Antofagasta, 27 de julio de 2022
FCAB-GSDT -027

MAT. : 1. Solicita se tenga presente observaciones al PdC.; 2. Acompaña documentos

ANT. : Rol D-064-2022

INFORME DE ESTABILIDAD DE TALUDES

Figura 1. Depositación de relaves en la cubeta n°1 y niveles freáticos aguas abajo.

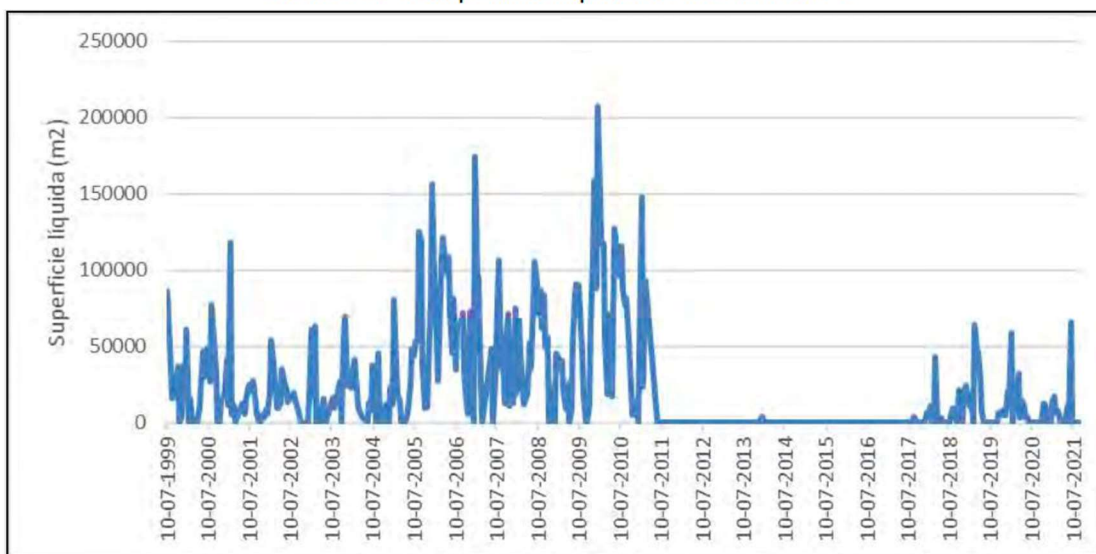
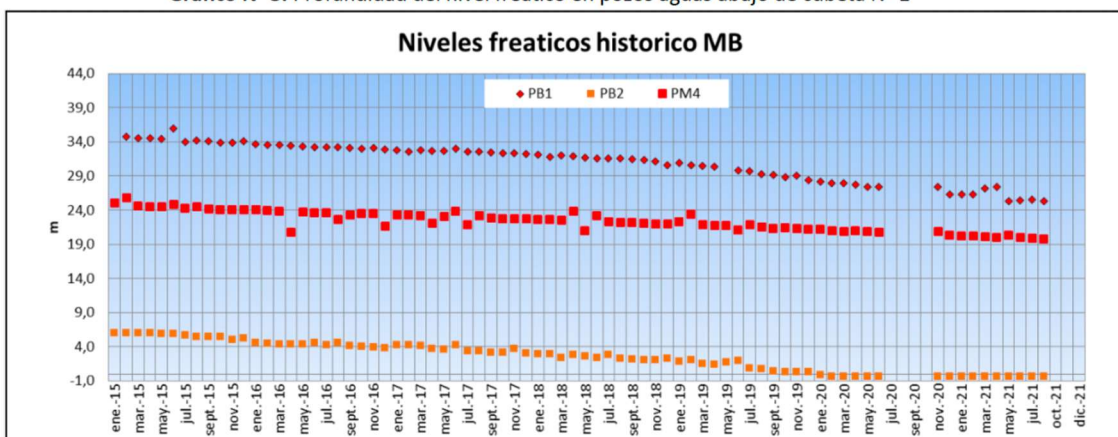
Así, es claro que ninguna de las acciones propuestas por Mantos Copper en el PdC apunta a **mitigar el efecto de las infiltraciones en cuanto al aumento del nivel de agua subterránea en el acuífero**. Acciones que apunten a mitigar el impacto propiamente tal resultan necesarias como parte del PdC por dos razones: primero, porque existe un problema real y presente ocasionado por las infiltraciones, que afecta la operación del camino y de ferrocarriles; y segundo, porque **este impacto no necesariamente se vería mitigado por el solo hecho de eliminar la fuente de infiltración** (condición que recién ocurriría en mayo de 2024 para las piscinas 7 y 9, manteniendo incluso la posibilidad de continuar posteriormente con depositación temporal después de dicha fecha).

En efecto, existe un flujo latente de los relaves históricos que aún se encuentra fluyendo en vertical al interior del depósito y que no se ha incorporado al sistema de aguas subterráneas. Es más, cuando las piscinas de la cubeta N°1 **dejaron de operar el año 2010, el nivel de agua subterránea siguió en aumento**, según se aprecia en el Gráfico N°1 y N°3 de la FdC, y que se reproducen en la Figura 1.

De esta forma, de la información levantada en la propia FdC se desprende la necesidad de incorporar en el PdC acciones a ejecutar por Mantos Copper que se hagan cargo de los impactos de las infiltraciones, acorde a una meta que busque mitigar el efecto de las infiltraciones en el sistema de aguas subterráneas. En tal sentido, se propone la ejecución de tres acciones:

- i. La implementación de **bombeo en la zona más afectada** , que permita desagüe rápido y focalizado en los sectores del acuífero con niveles freáticos cercanos al nivel de terreno, especialmente en aquellas zonas que han afectado las instalaciones de la autopista y ferrocarriles, esto, en atención a que la detención de depositación permanente de las piscinas 7 y 9 recién ocurrirá en el año 2024 y no se ha evaluado aún el efecto de vaciado residual del agua contenido al interior del depósito (draindown).
- ii. La implementación de una **barrera hidráulica permanente** orientada a reducir en el mediano y largo plazo, el nivel freático de manera de mitigar las interferencias ocasionadas en el camino y en la línea férrea y asegurar la operación regular de la infraestructura afectada.

- iii. Desarrollar un plan de evaluación técnica y luego seguimiento, destinado a analizar la relación entre las decisiones operativas en cuanto a la depositación de relaves, y el seguimiento de las infiltraciones que pudiesen afectar el acuífero en cuanto a nivel y contaminación.

Figura 2. Evolución de nivel freático en puntos de monitoreo al frente del depósito de relaves, en torno a la ruta 5.

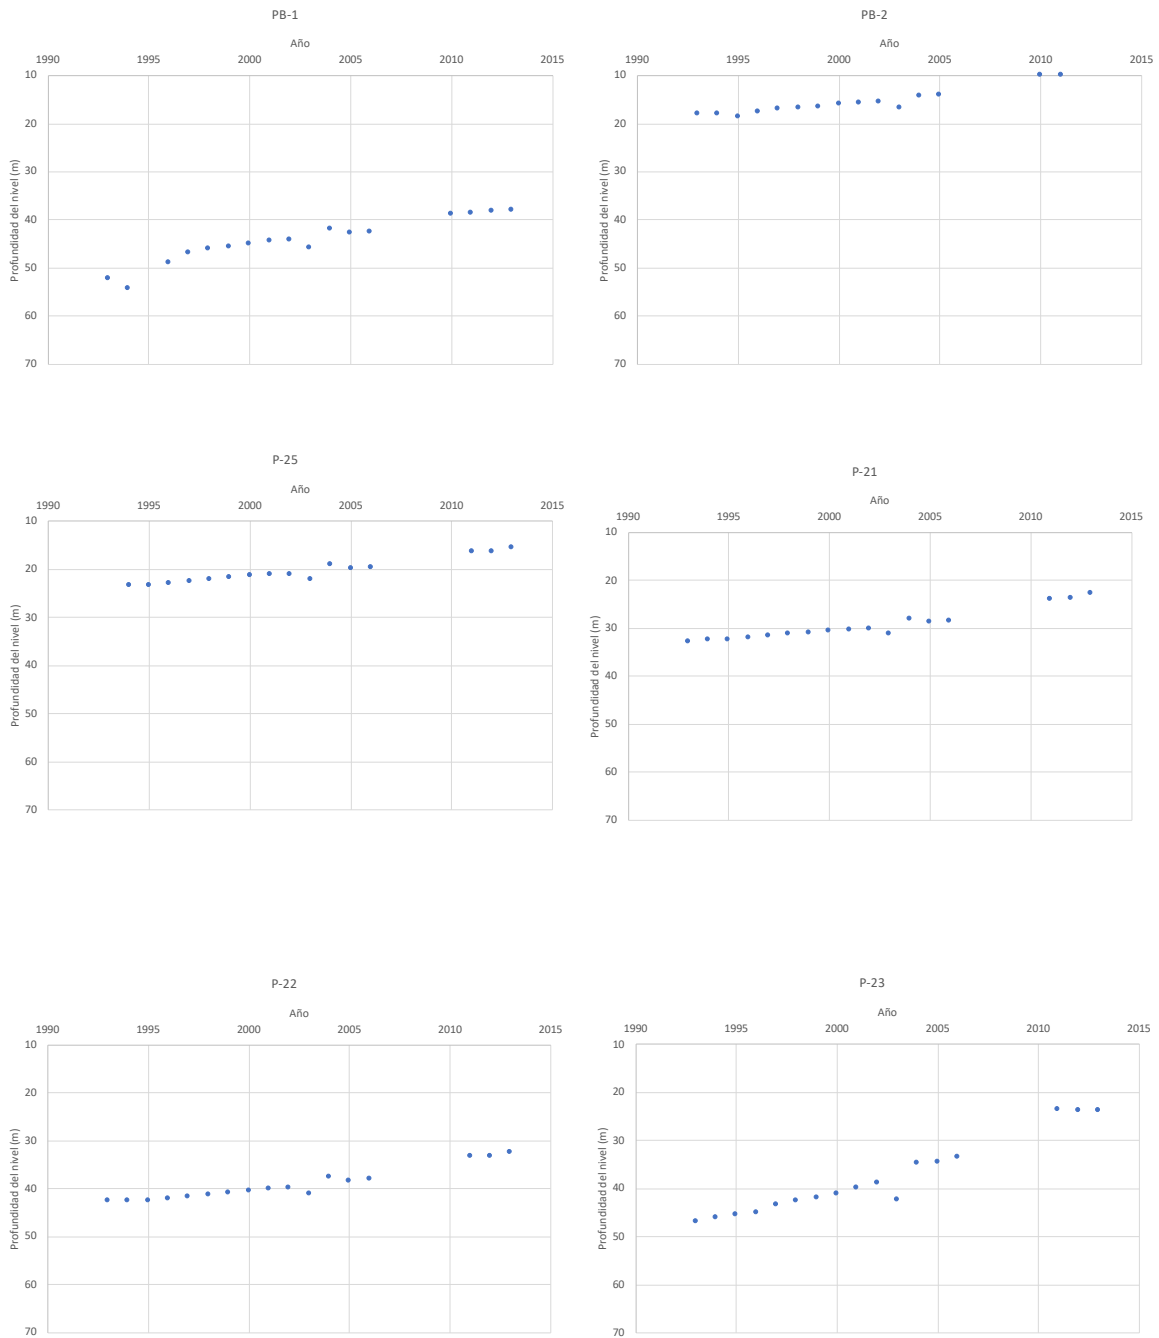
La Figura 2 muestra la evolución del nivel freático en el entorno de la faena minera, en una serie de pozos de observación indicados en la Figura 1, ubicados al frente del depósito de relaves de Mantos Blancos. Según se aprecia, al comparar el año 2015 con el año 1993, se puede inferir la existencia un volumen de agua dispuesto por sobre el nivel del año 1993, de una altura máxima de alrededor de 25 m en torno al punto P-23, pero que en general varía entre los 10 y 20 metros de altitud. El aumento del nivel freático en este sector ha sido sostenido desde 1993, a tasas que varían en general en 0,5 y 1,0 m por año.

Figura 6. Configuraciones tanteadas por MB para la barrera hidráulica, y caudales comprometidos en el bombeo (extraído del informe de MB de diciembre del 2021).

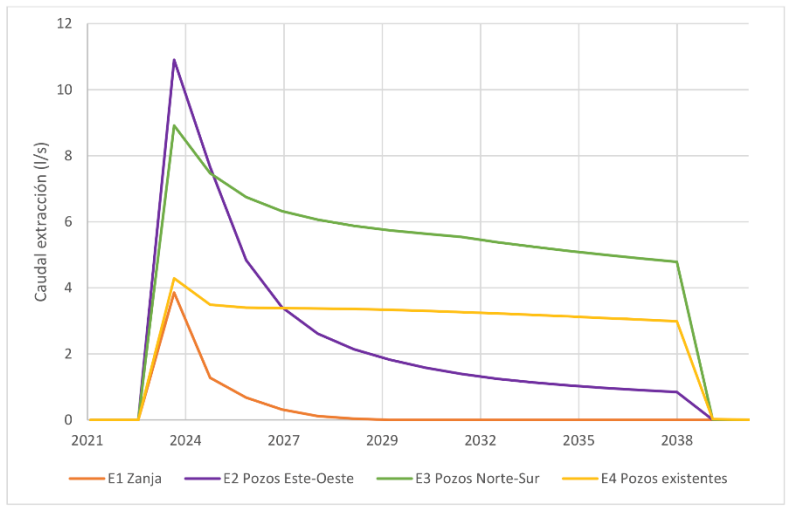
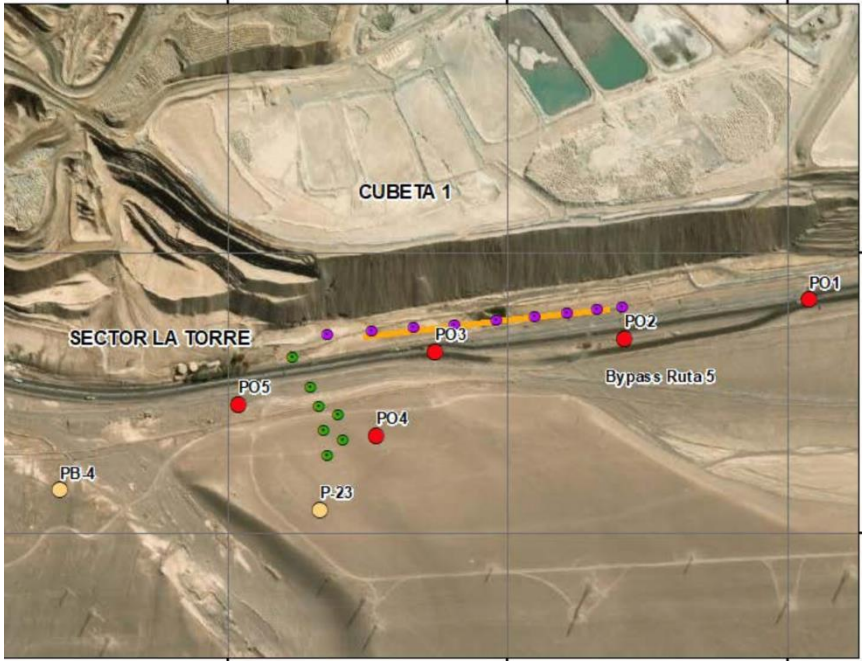
bombeo planteados en los escenarios anteriores, los que se esquematizan como puntos verdes en la **Figura 6**. Finalmente, el E4 considera el bombeo desde dos pozos existentes, esquematizados como puntos amarillos en la **Figura 6**. La misma figura presenta el bombeo resultante para cada escenario.

Los puntos rojos de la **Figura 6** corresponden a pozos virtuales planteados por MB, utilizados para evaluar en ellos la efectividad de los diferentes escenarios. La **Figura 7** presenta las proyecciones en el nivel freático obtenidas en pozos virtuales, para cada escenario.

Figura 7. Efectividad de los diferentes escenarios de barrera hidráulica analizados por MB. En azul escenario base, en naranja E1, en morado E2, en verde E3, en amarillo E4. (extraído del informe de MB de diciembre del 2021)

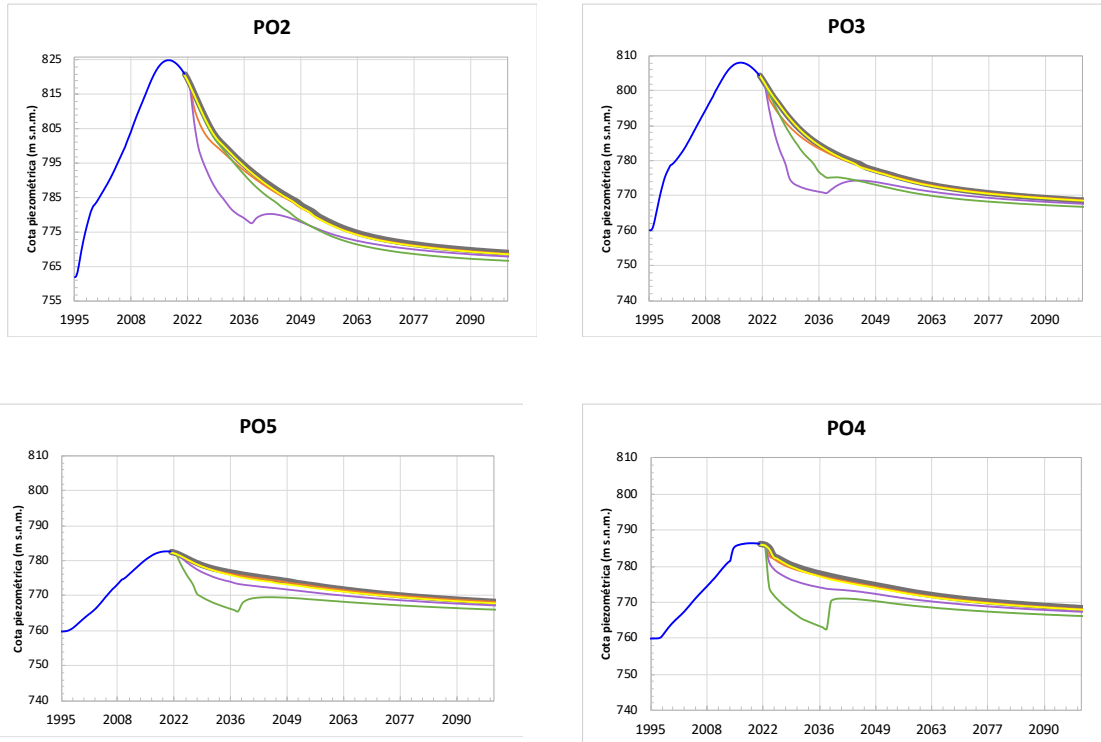
El informe de MB de diciembre del 2021 realiza un análisis de idoneidad de la barrera hidráulica a partir de los resultados obtenidos de las simulaciones con el modelo numérico en cuanto al comportamiento del nivel freático. La conclusión a la que arriba MB, bajo estas consideraciones, es que, en mayor o menor medida, los escenarios tanteados podrían brindar una solución que cumpla con el objetivo de reducir el nivel freático en el entorno del bombeo, y capturar las infiltraciones desde la faena minera. A su vez, el informe plantea que se requiere mejorar el nivel de información en una serie de materias, antes de ser más concluyente en la definición de la medida.

Gráfico N° 1. Superficie líquida de la cubeta N° 1

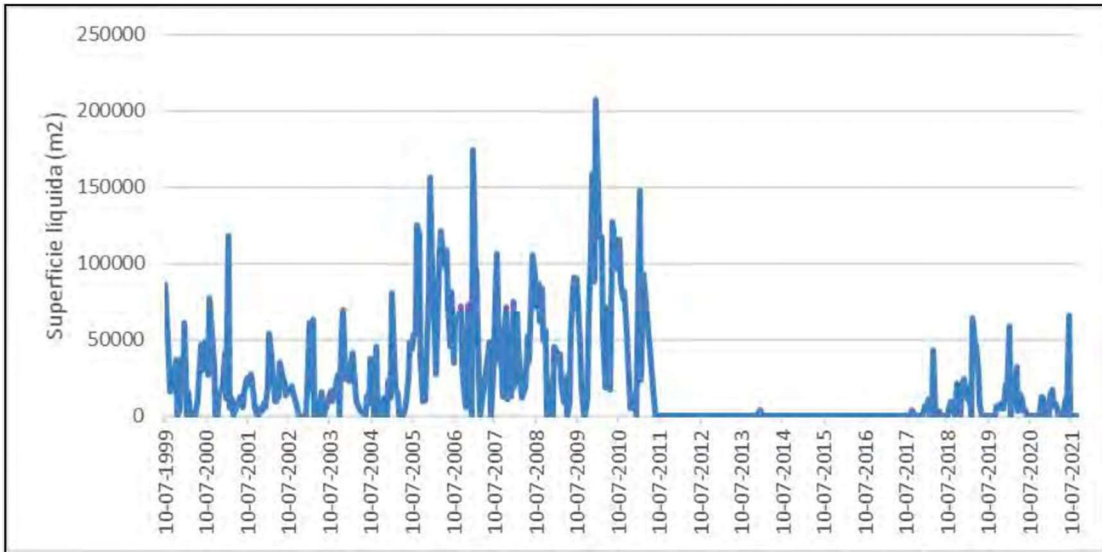
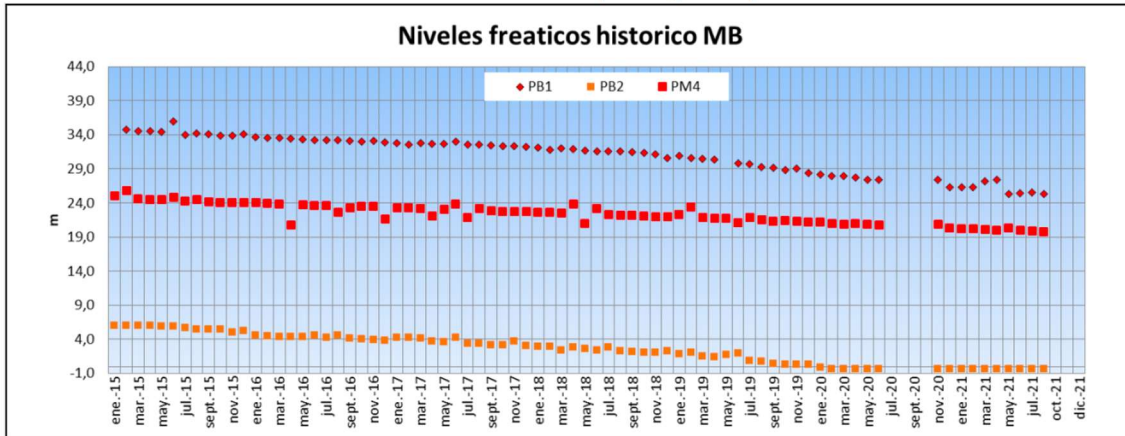
Así, ninguna de las acciones propuestas por Mantos Cooper en el PdC apunta a mitigar el efecto de las infiltraciones en cuanto al aumento del nivel de agua subterránea en el acuífero. Acciones que apunten a mitigar el impacto propiamente tal resultan necesarias como parte del PdC por dos razones: primero, ya que existe un problema real y presente ocasionado por las infiltraciones, que afecta la operación del camino y de ferrocarriles; y segundo porque este impacto no necesariamente se vería mitigado por el solo hecho de eliminar la fuente de infiltración (condición que recién ocurriría en mayo de 2024 para las piscinas 7 y 9, manteniendo incluso la posibilidad de continuar posteriormente con depositación temporal después de dicha fecha).

En efecto, existe un flujo latente de los relaves históricos que aún se encuentra fluyendo en vertical al interior del depósito y que no se ha incorporado al sistema de aguas subterráneas. Es más, cuando las piscinas de la cubeta nº1 dejaron de operar el año 2010, el nivel de agua subterránea siguió en aumento, según se aprecia en el Gráfico nº1 y nº3 de la FdC, y que se reproducen en la Figura 1.

- iii. Desarrollar un plan de evaluación técnica y luego seguimiento, destinado a analizar la relación entre las decisiones operativas en cuanto a la depositación de relaves, y el seguimiento de las infiltraciones que pudiesen afectar el acuífero en cuanto a nivel y contaminación.

Esto implicaría disponer de herramientas predictivas, y de un plan de seguimiento que considere una red de monitoreo, indicadores y umbrales que alerten sobre cuan efectivo resulta en la reducción de las infiltraciones, las definiciones operacionales que se tomen como parte del PdC.
